REGIONE ABRUZZO prot. 0522806 del 09/12/2022

Alla REGIONE ABRUZZO  
DPC002 Servizio Valutazioni Ambientali  
[dpc002@pec.regione.abruzzo.it](mailto:dpc002@pec.regione.abruzzo.it)

**OGGETTO: OSSERVAZIONI RIF. PRATICA PAUR PER “IMPIANTO DI RECUPERO DI RIFIUTI NON PERICOLOSI DITTA PAVIMENTAL S.P.A. CONTRADA TAMARETE ZONA INDUSTRIALE NEL COMUNE DI ORTONA (CH)”, ORA DITTA “AMPLIA INFRASTRUCTURES ” S.P.A.;** pratica PAUR nell’ambito della procedura VIA, presentata dalla allora Ditta Pavimental SPA (ora Amplia Infrastructures) in data 10.08.2022, per impianto di recupero di rifiuti non pericolosi in Contrada Tamarete - zona industriale nel Comune di Ortona (CH).

Figura 3-1. Distribuzione direzionale dei venti ricostruiti al largo di Pescara da MeteOcean DICCA (periodo 1979 - 2015).

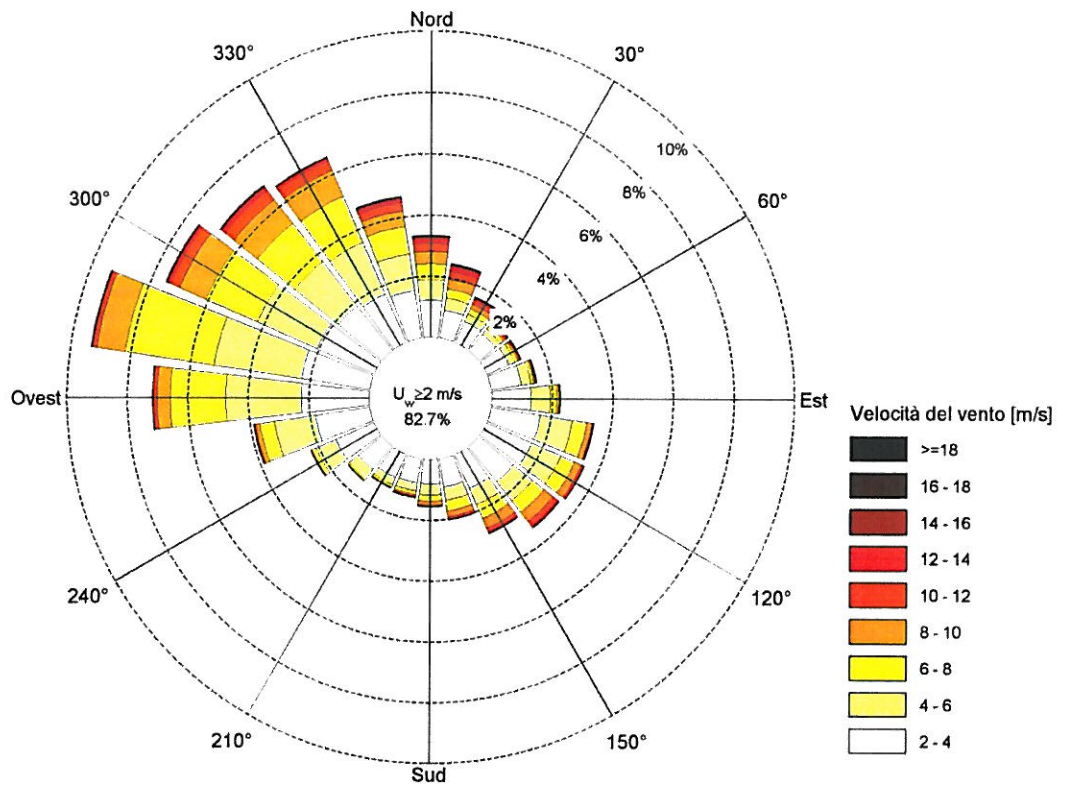
ALLEGATO 1- screenshot estrapolato dal sito Amplia Infrastructures) scaldato ad alte temperature. Checche' ne dica la Ditta, questo produce inevitabilmente emissioni non solo odorigene, ma anche nocive (v. Studio Diffusione di valutazione dell'impatto odorigeno presentato dalla ditta) . **Il tutto in un contesto ambientale in cui le correnti e i venti prevalenti insistono dai quadranti OVEST, NORD-OVEST** (si veda stralcio dell'allegata analisi anche anemologica pubblicata dal Comune di Pescara nel 2017- ALLEGATO 2, e la rosa dei venti prevalenti del Comune di Ortona ALLEGATO 3);

Rosa dei venti

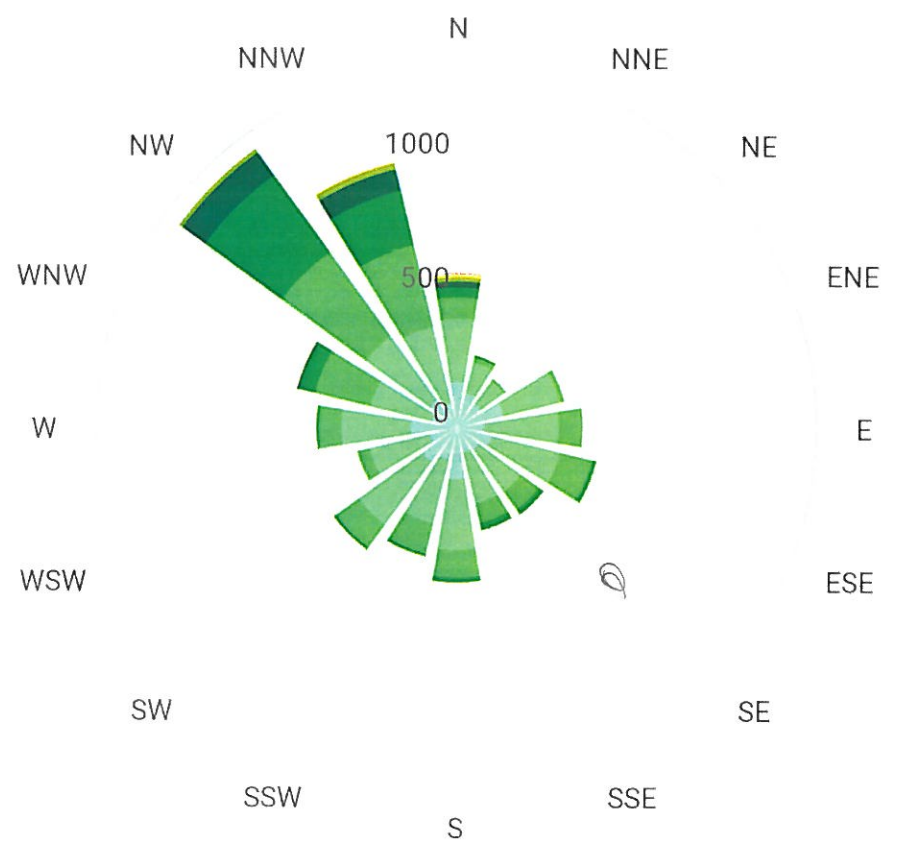
Da quanto sopra, risulta evidente che lo studio presentato dalla Ditta in oggetto, circa la prevalenza dei venti dai **QUADRANTI MERIDIONALI**, è **assolutamente infondato, pretestuoso e difforme dalla realtà concreta in cui è dislocato lo stabilimento.**

ALLEGATO 4

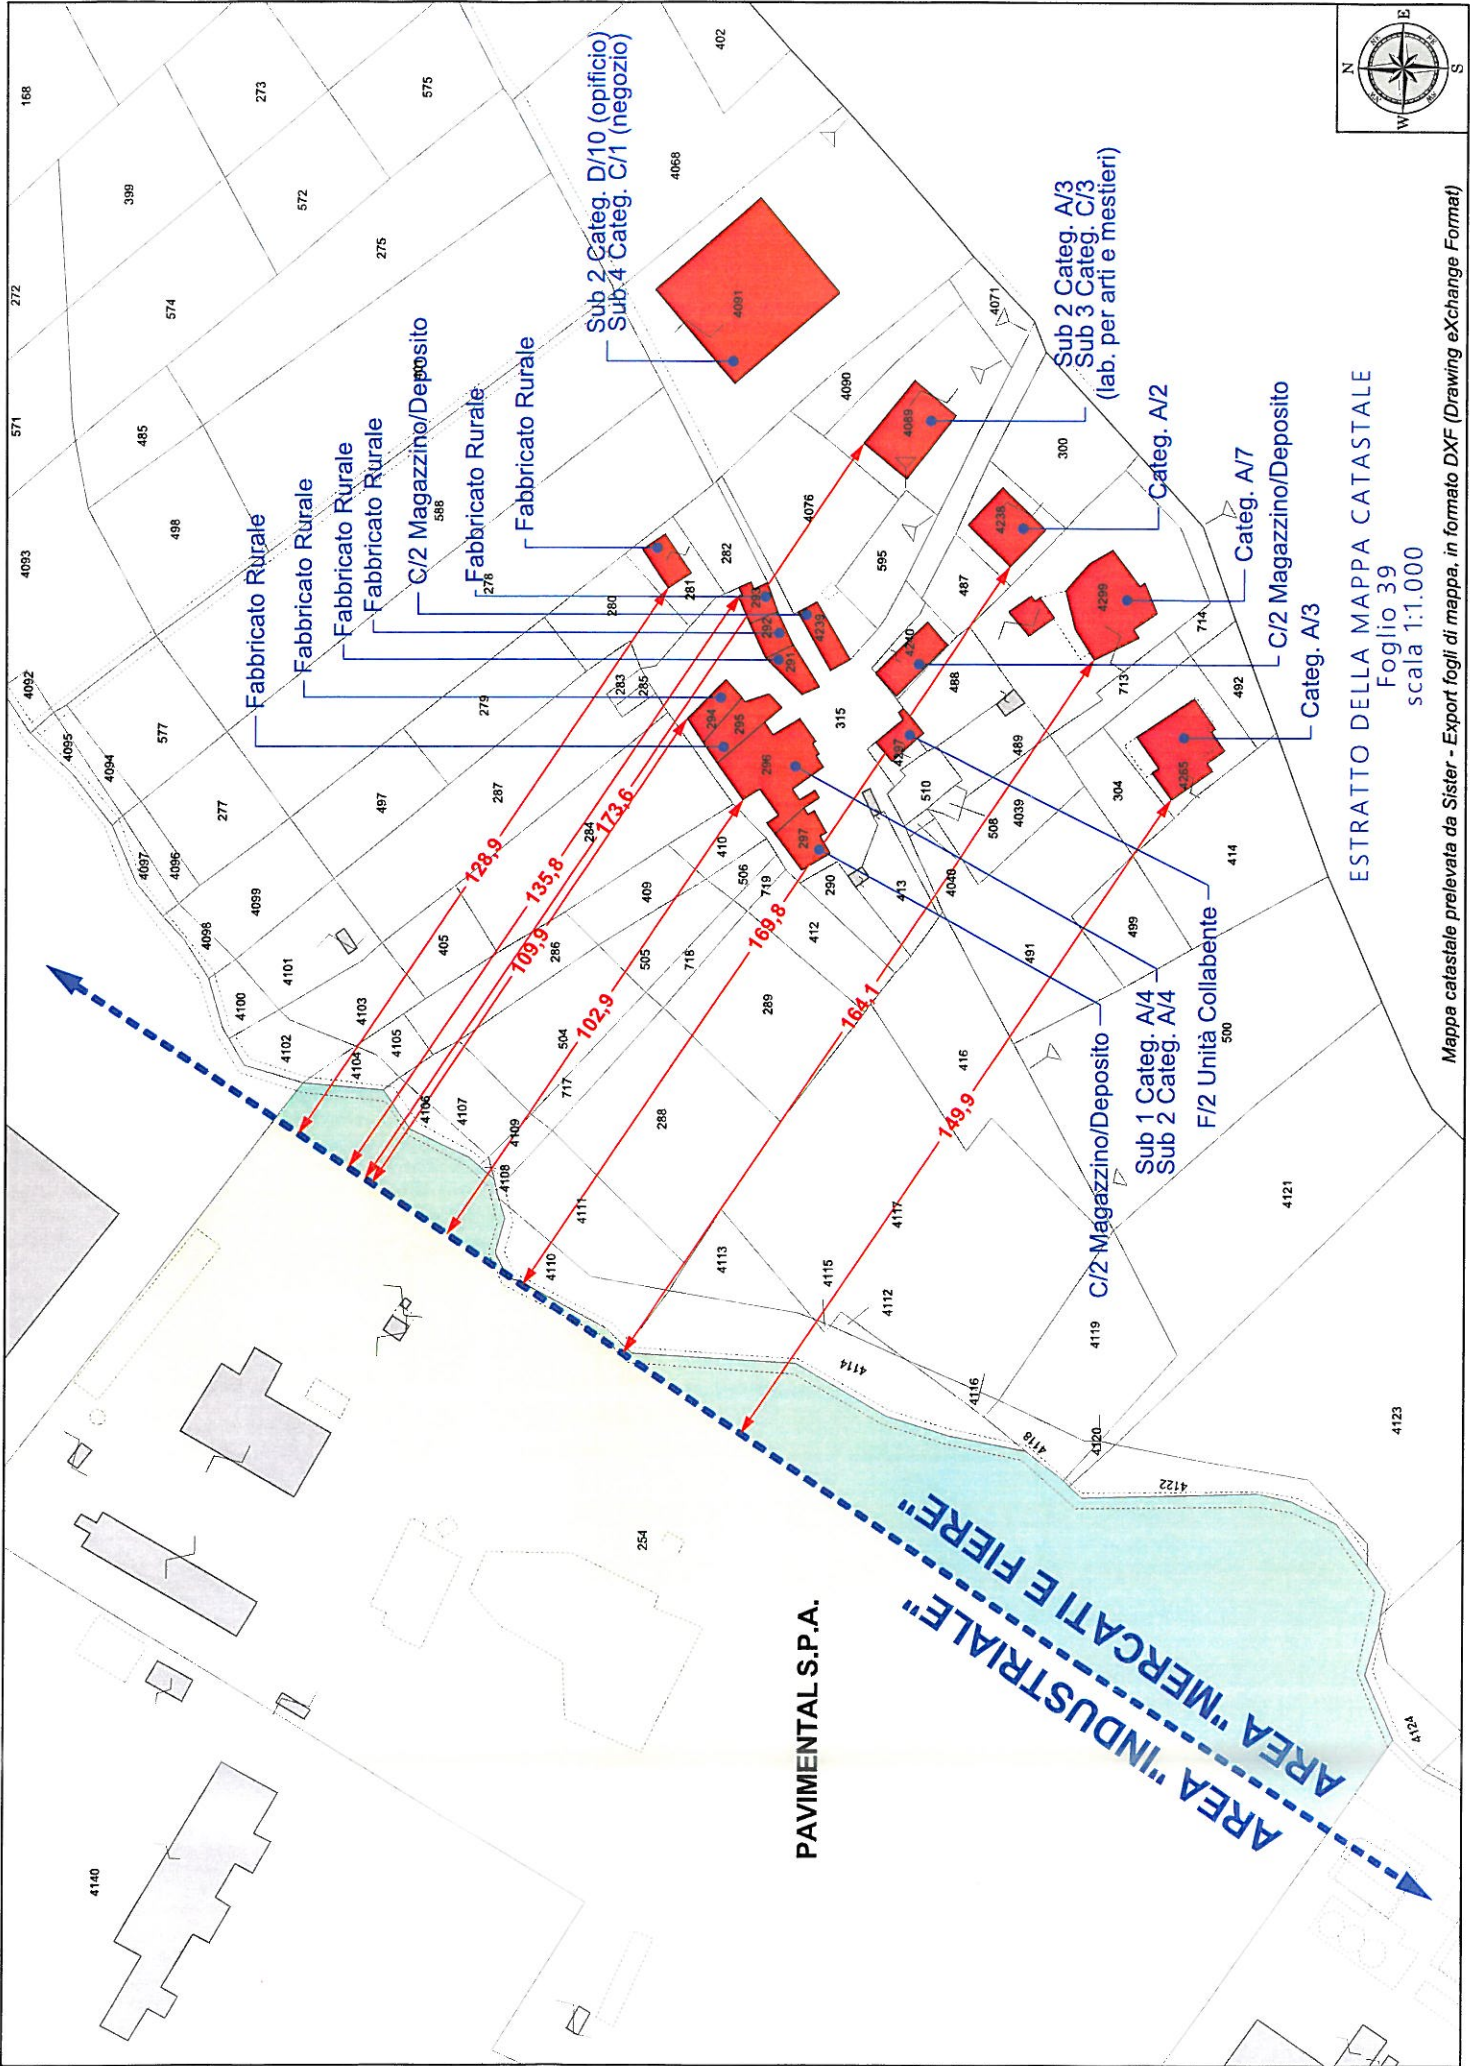
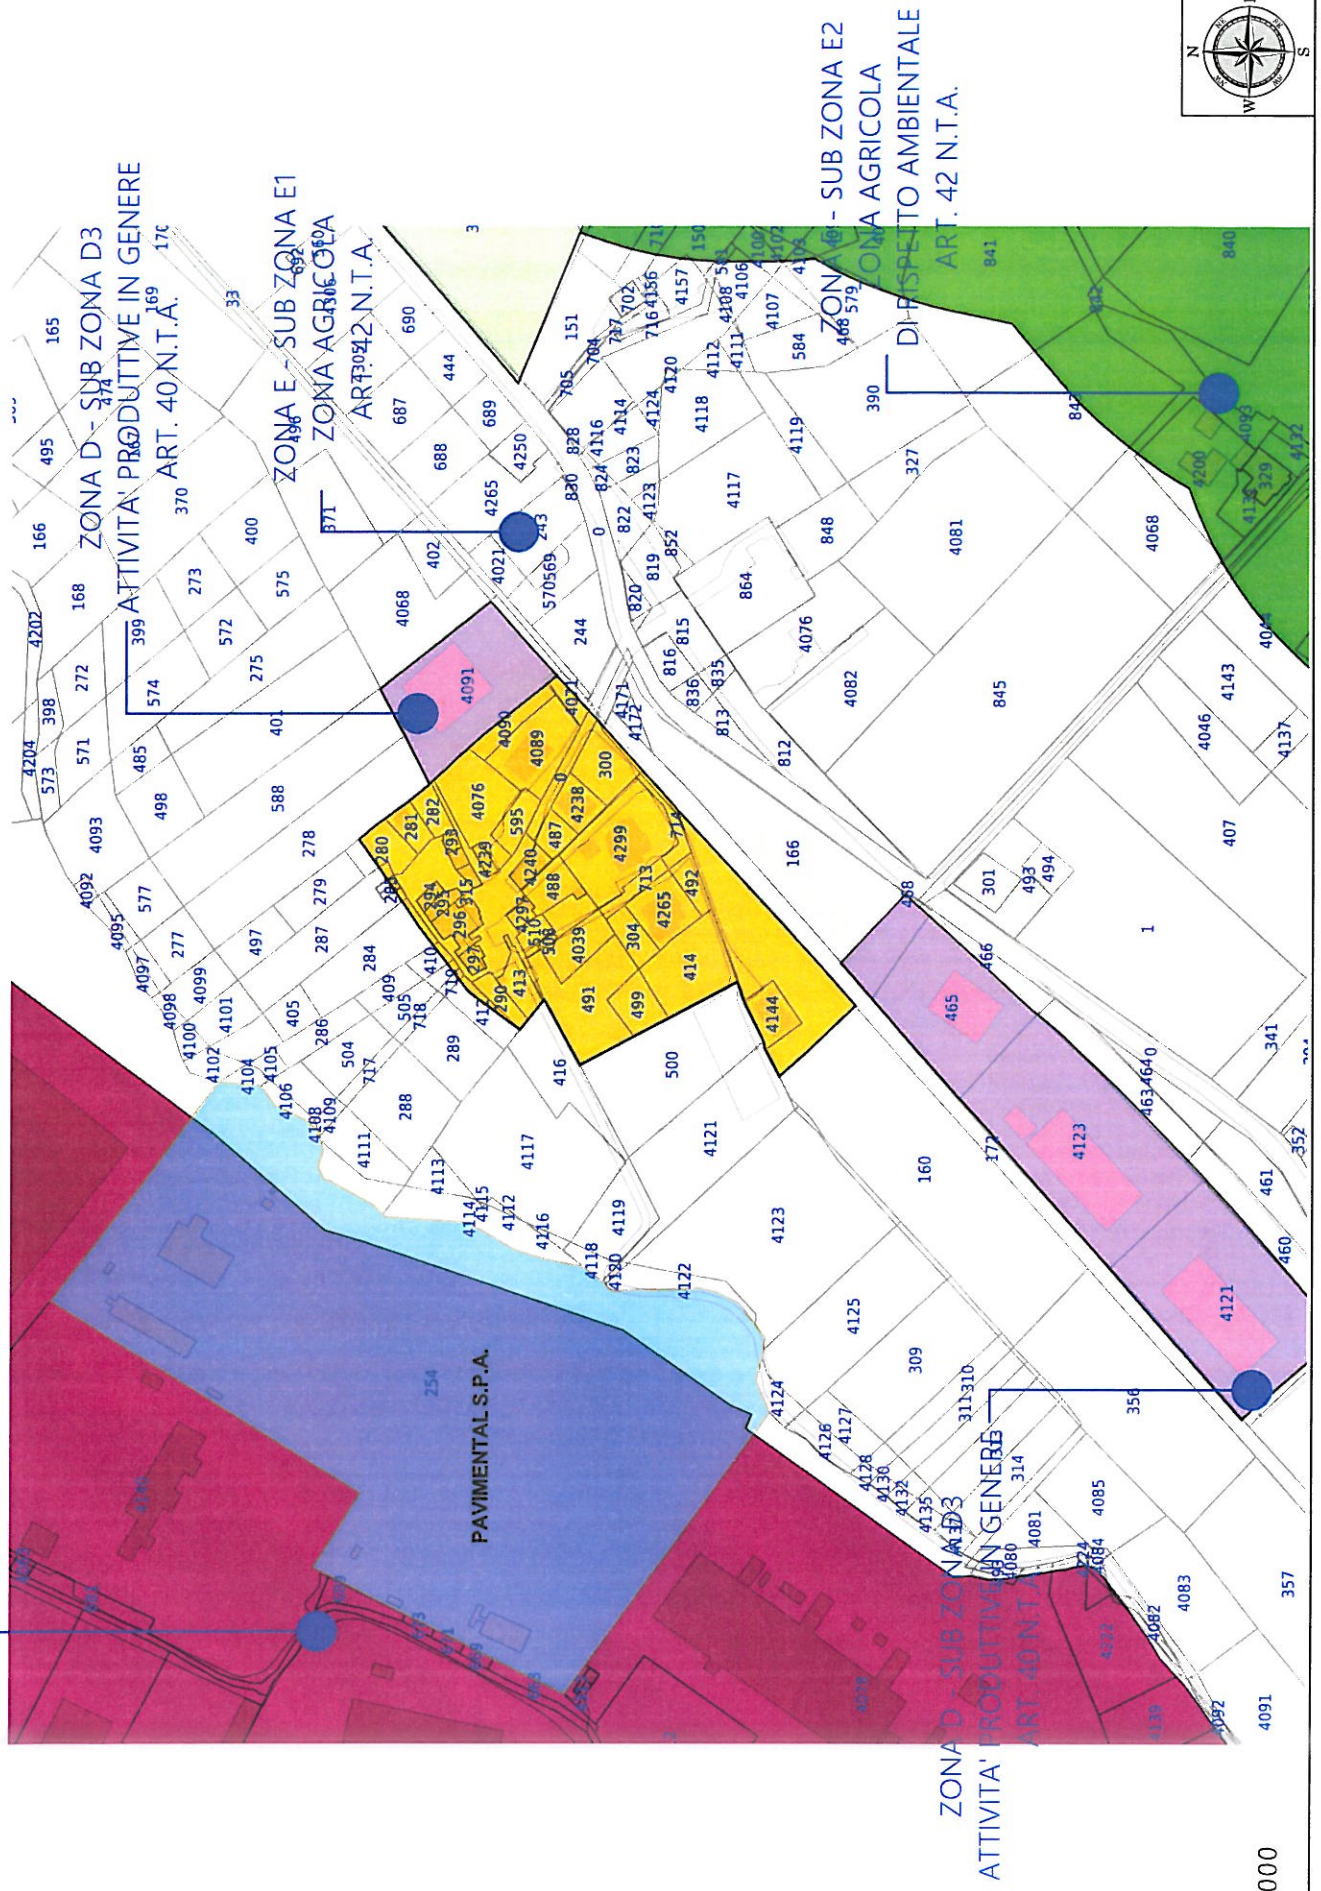
osservando invece le foto satellitari e relative planimetrie del Nucleo Abitativo di Case Mengoni prodotte dalla Ditta (ALLEGATO 4), si evince con estrema facilità **l'infelice POSIZIONE SOTTOVENTO** in cui si trova il predetto nucleo, completamente esposto al tiro delle prevalenti correnti ovest nord-ovest che provengono dalla stessa direzione in cui ahime' è allocato l'impianto Pavimental (oggi Amplia Infrastructures) rispetto alle abitazioni; la conseguenza nefasta e' che i fumi, le polveri, le sostanze nocive e gli odori che si sprigionano durante i cicli di lavorazione, investono in pieno le abitazioni. Purtroppo nulla si puo' fare contro Eolo. Altrettanto avviene sia per le polveri che si disperdono dai mucchi di fresato e altro materiale stoccati sul piazzale dell'opificio, sia per i vapori e i miasmi continui di bitume che si sprigionano dai silos in cui viene stoccato il bitume stesso utilizzato nelle lavorazioni poste in essere dalla ditta; polveri e odori estremamente molesti, che insistono h 24 anche nelle ore in cui l'impianto è fermo.
